Европейская экономическая комиссия**Комитет по внутреннему транспорту****Всемирный форум для согласования
правил в области транспортных средств****Сто восемьдесят восьмая сессия**

Соглашение 1958 года:**Рассмотрение проектов поправок к существующим
правилам ООН, представленных GRSP****Предложение по дополнению 9 к поправкам серии 01
к Правилам № 129 ООН (усовершенствованные детские
удерживающие системы)****Представлено Рабочей группой по пассивной безопасности***

Рис. 1

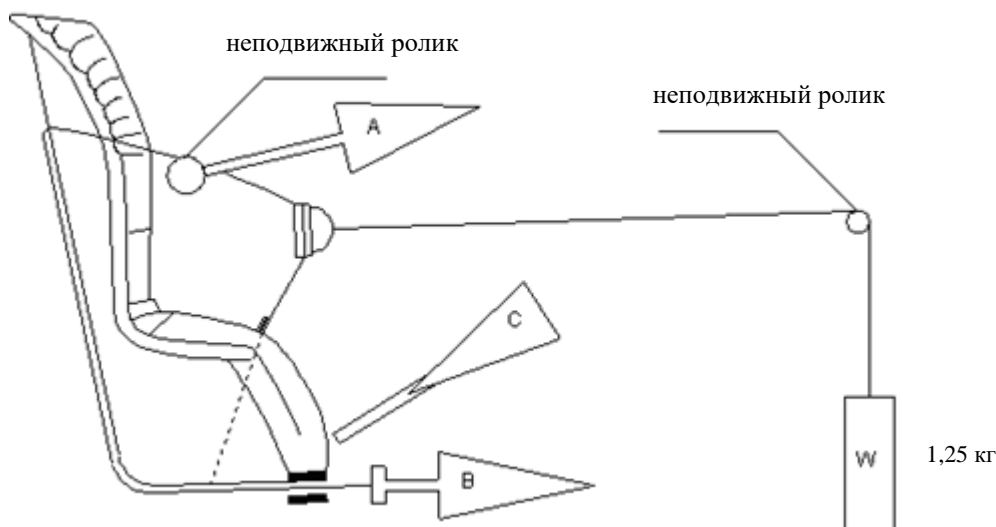
Приложение 15 изменить следующим образом:

1. Определение износостойкости устройств регулировки, установленных непосредственно на усовершенствованных детских удерживающих системах (рис. 1)
 - 1.1 Метод

- 1.1.1 После приведения лямок в исходное положение, описанное в пункте 7.2.6.1, извлекают не менее 50 мм лямки комплекта ремней путем вытягивания ее за свободный конец.

- 1.1.2 Отрегулированную часть комплекта ремней прикрепляют к натяжному устройству А.
 - 1.1.3 Приводят в действие устройство регулировки и вытягивают не менее 150 мм лямки комплекта ремней. Эта длина представляет собой половину цикла и обеспечивает установку натяжного устройства А в положение, соответствующее максимальной длине вытягивания лямки.

- 1.1.4 Свободный конец лямки присоединяют к натяжному устройству В.
 - 1.2 Цикл предполагает нижеследующую процедуру.
 - 1.2.1 Из устройства В извлекают часть лямки длиной не менее 150 мм, причем устройство А не оказывает тягового воздействия на комплект ремней.

- 1.2.2 Приводят в действие устройства регулировки (С) и натягивают ремень с помощью устройства А в тот момент, когда устройство В не оказывает тягового воздействия на свободный конец лямки.

- 1.2.3 В конце хода устройство регулировки останавливают.
 - 1.2.4 Данный цикл повторяют, как это указано в пункте 6.7.2.7 настоящих Правил ООН.

Рис. 2

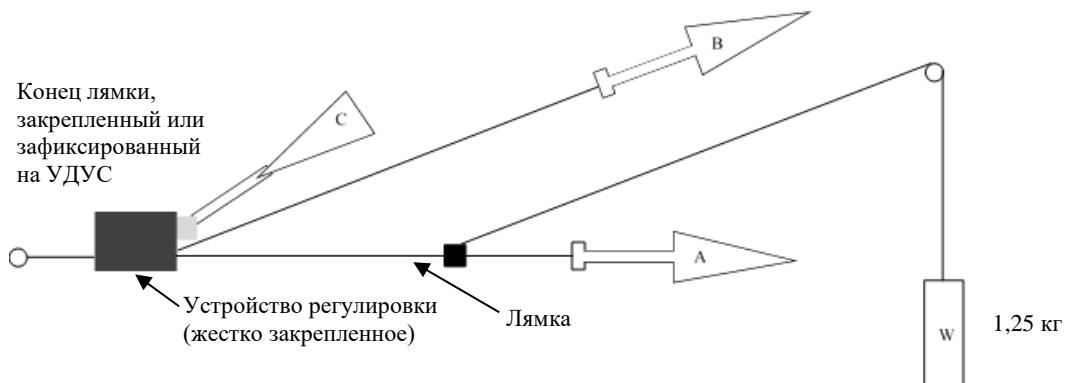
2. Определение износостойкости устройств регулировки, соединенных с лямкой (не установленных непосредственно на усовершенствованных детских удерживающих системах) (рис. 2)

- 2.1 Метод
 - 2.1.1 Устройство регулировки жестко закрепляют.
 - 2.1.2 После приведения лямки в исходное положение, описанное в пункте 7.2.6.2, из устройства регулировки извлекают часть лямки длиной не менее 50 мм путем вытягивания ее за свободный конец.

- 2.1.3 Часть лямки, извлеченную из устройства регулировки, прикрепляют к натяжному устройству А.
 - 2.1.4 Приводят в действие устройство регулировки (С), из которого извлекают часть лямки длиной не менее 150 мм. Эта длина представляет собой половину цикла и обеспечивает установку натяжного устройства А в положение, соответствующее максимальной длине вытягивания лямки.

- 2.1.5 Свободный конец лямки присоединяют к натяжному устройству В.
 - 2.2 Цикл состоит из нижеследующих этапов.
 - 2.2.1 Из устройства В извлекают часть лямки длиной не менее 150 мм, причем устройство А не оказывает тягового воздействия на лямку.

- 2.2.2 Приводят в действие устройство регулировки (С) и натягивают лямку с помощью устройства А в тот момент, когда устройство В не оказывает тягового воздействия на свободный конец лямки.

- 2.2.3 В конце хода устройство регулировки останавливают.
 - 2.2.4 Данный цикл повторяют, как это указано в пункте 6.7.2.7 настоящих Правил».
